修改说明 (1# 楼栋)

单体平立面图修改

拟变更总平面图

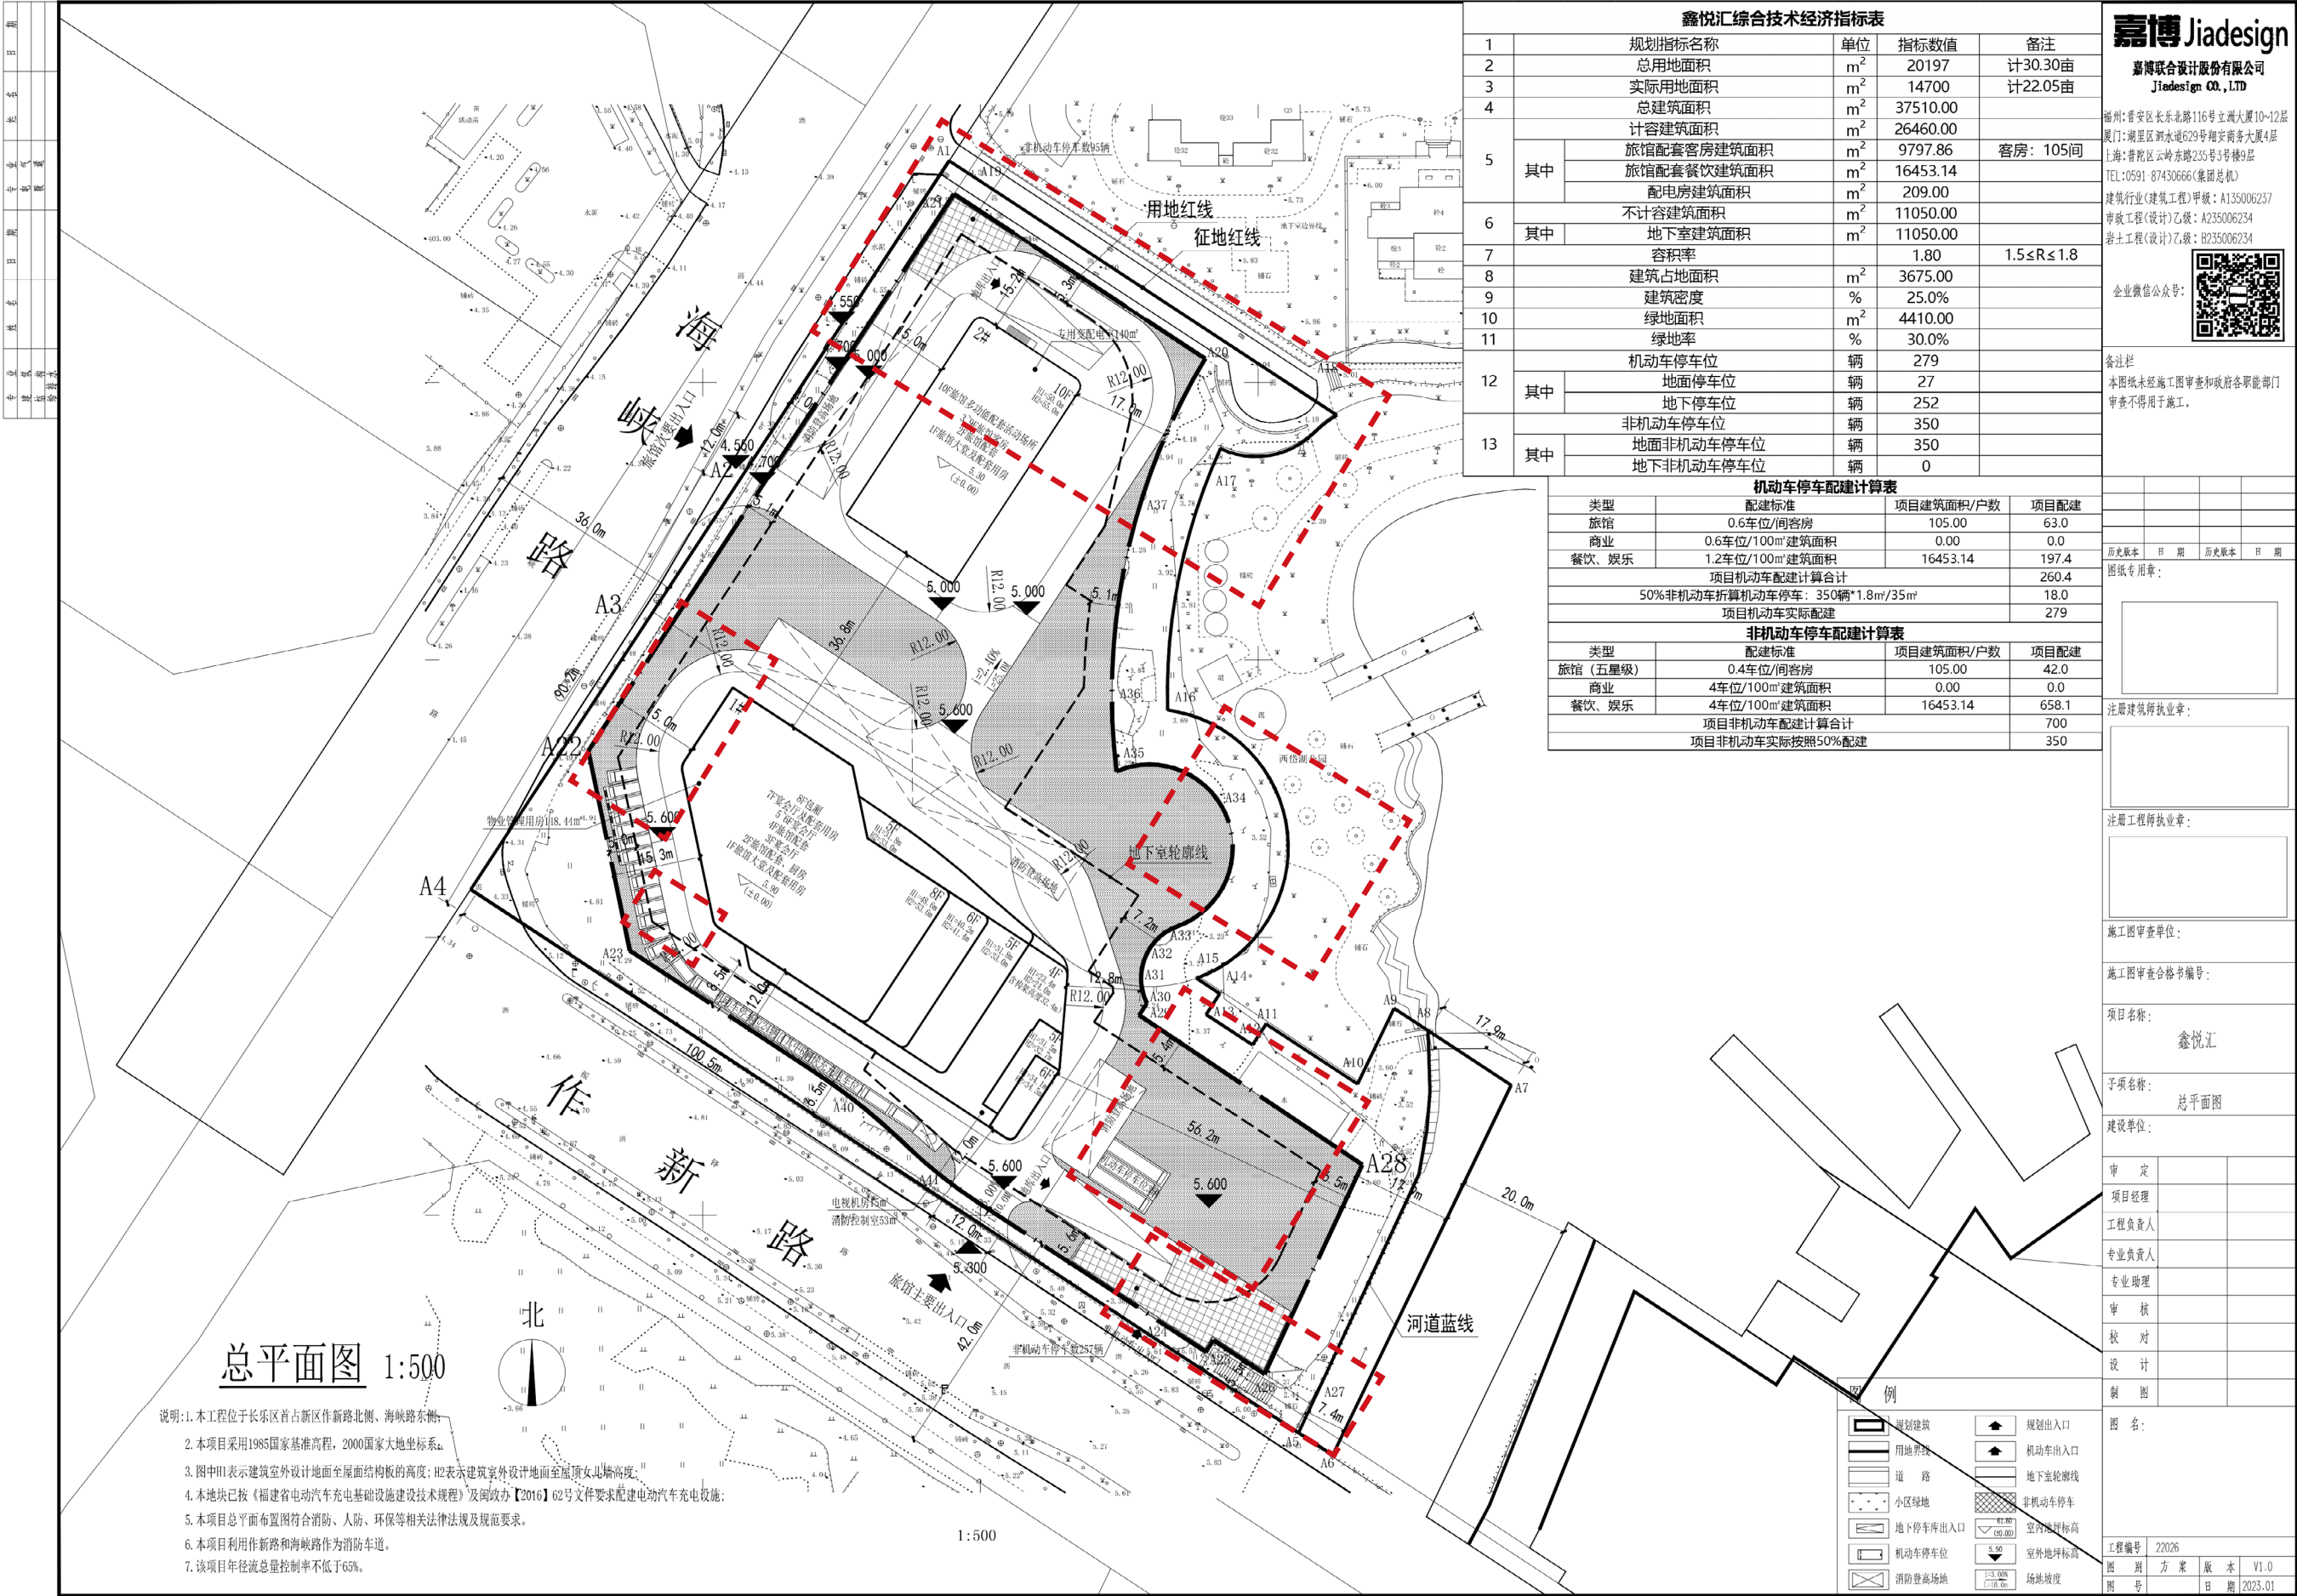
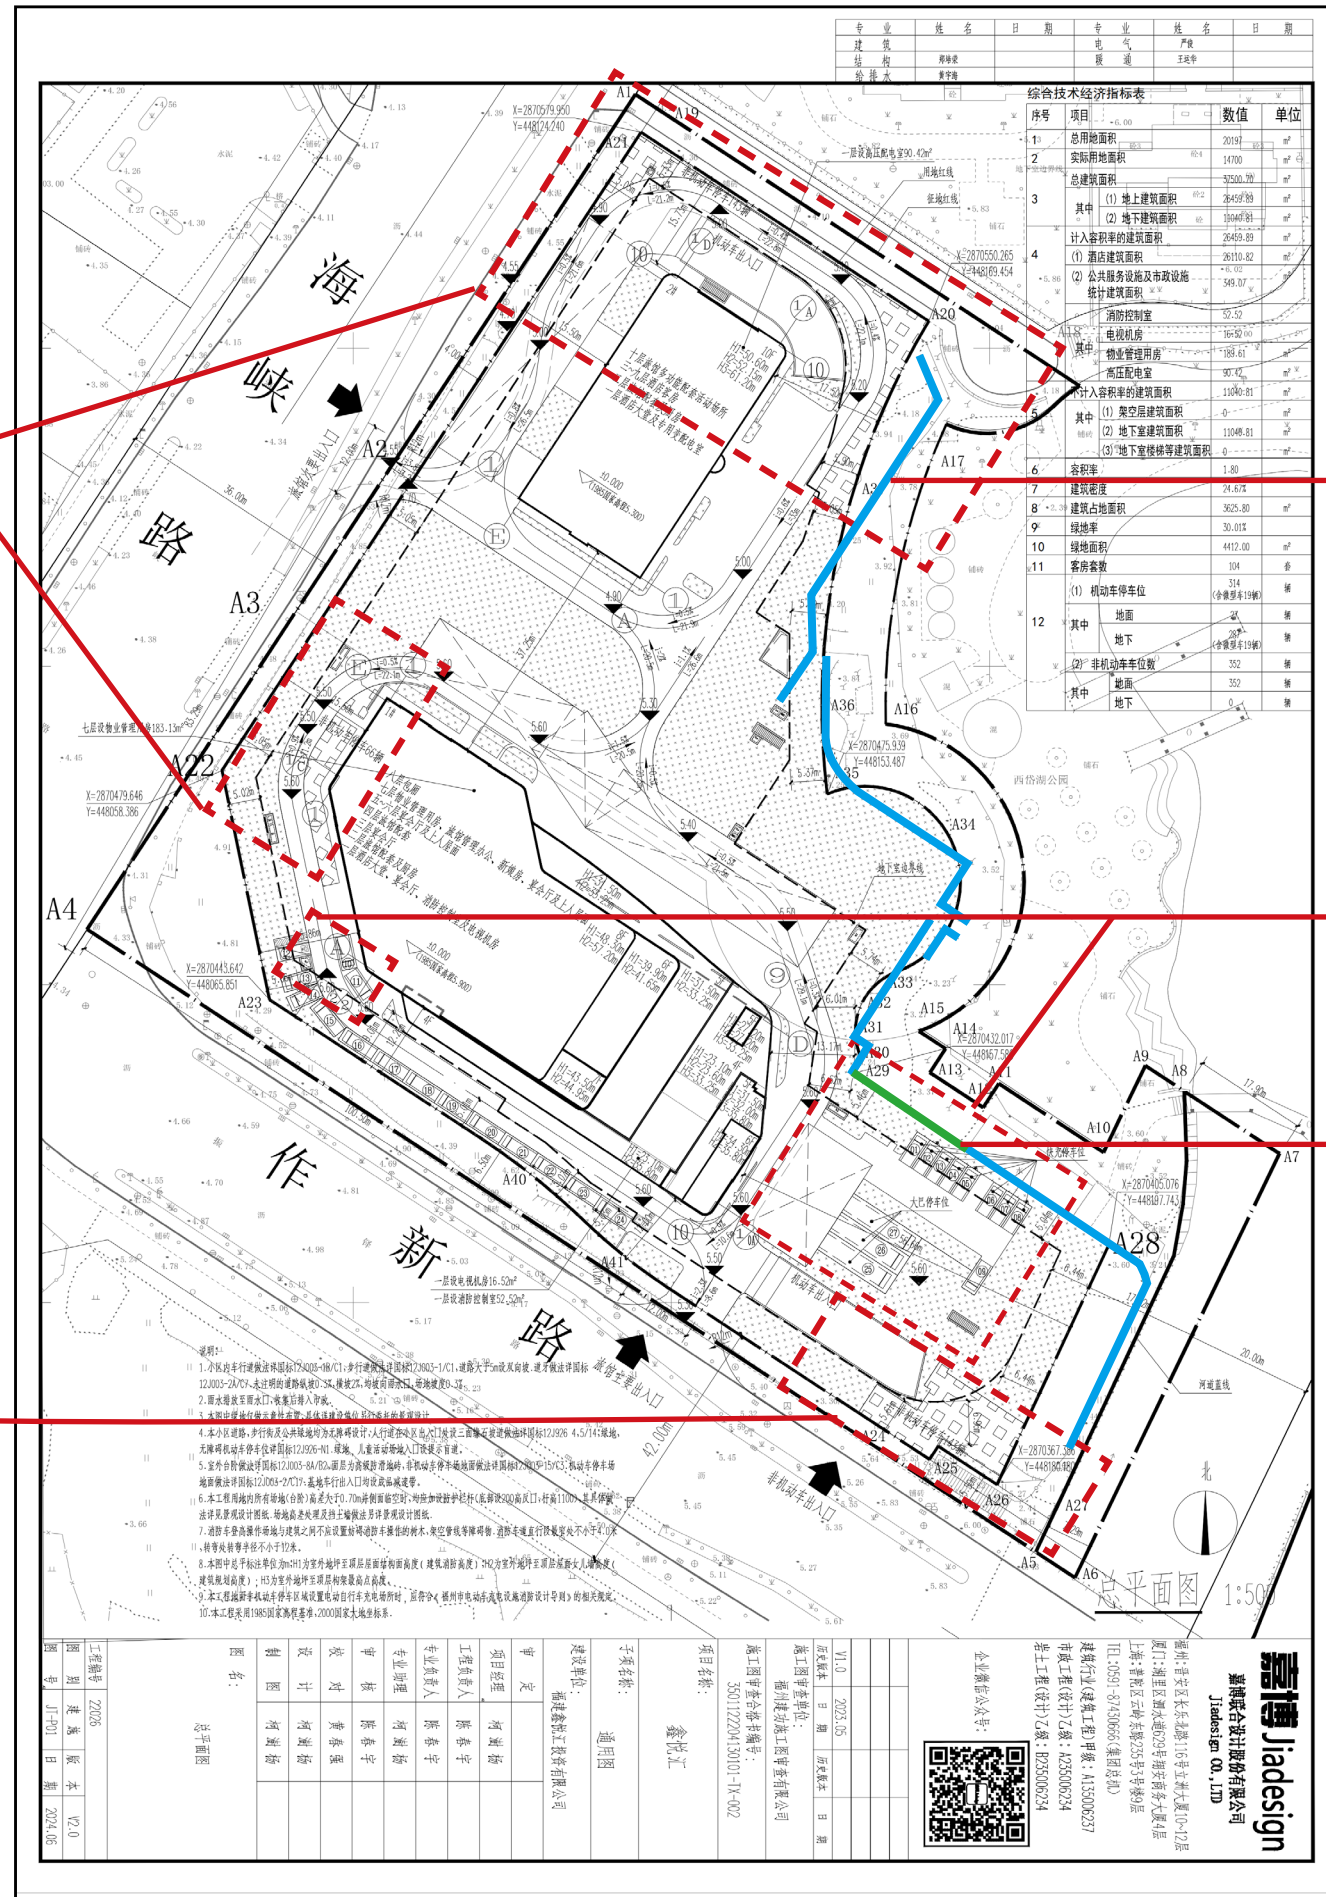
2. 原规划室外非机动车停车位分别在 1# 楼东南角及 2# 楼北侧（共 352 辆），将 1# 楼东南角部分室外非机动车停车位调整至 1# 楼南侧及 2# 楼东北角

3. 绿地面积保证满足原规划30.01%的原则上，位置根据车位的调整也相应调整

4. 新增挡墙

1. 原规划 1# 楼南侧室外机动车停车位 (共 27 辆, 其中包含快充停车位 8 辆、大巴停车位 3 辆), 分别调整至 1# 楼南侧 15 辆、1# 楼东侧 12 辆 (包含快充停车位 8 辆、大巴停车位 3 辆)

5. 新增 1.5m 高，长度 27m 的景观挡墙
